ContiTech

Kit curea distribuție CT1134K1/WP1/WP2 pentru Audi, Seat, Skoda și VW. Diferite modele 2,0 TDI „Commonrail”, generația 1-a.

Fig. 3
„Bridă blocare” + limitator
sarcină maximă

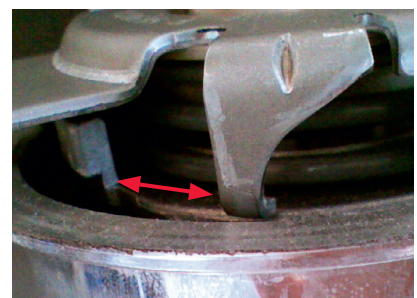
În vederea reglării corecte a tensionării, configurația nouă trebuie în primă fază presată cu noua piuliță pe bolțul fix, atât cât este necesar pentru ca „brida de blocare”, care este montată pe fața posterioară a plăcii de bază, să poată glisa pe lângă piesa turnată (limitator de sarcină maximă): vezi Fig. 3.
